改善箇所説明図

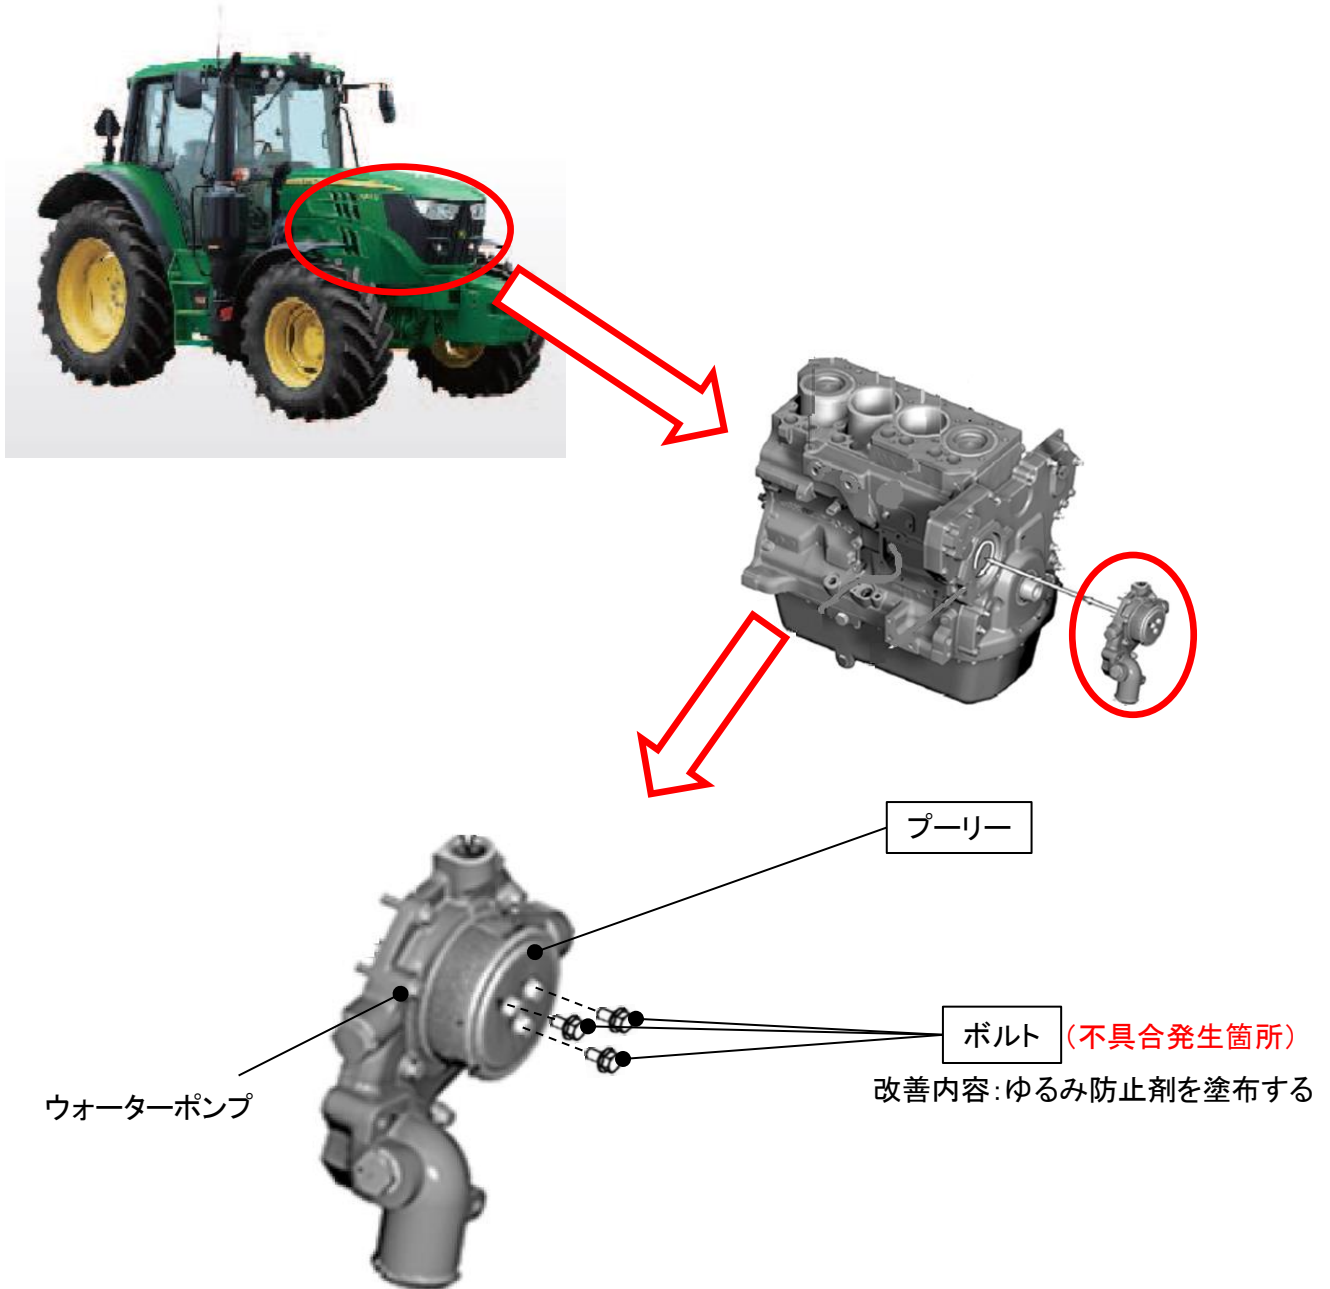
農耕トラクタのウォーターポンプのプーリーを取り付けているボルトにおいて、締付トルクが不足しているものがある。そのため、走行振動等によりボルトが緩みプーリーが傾くことで、異音が発生し、最悪の場合、ウォーターポンププーリーが脱落するおそれがある。

全車両、ウォーターポンプのプーリーとボルトを新品に交換し、ボルトにゆるみ止め剤を塗布し、規定トルクで締付ける。なお、ウォーターポンプに異常がみとめられる場合は、ウォーターポンプを新品に交換する。

ボルトにペンチェックする。
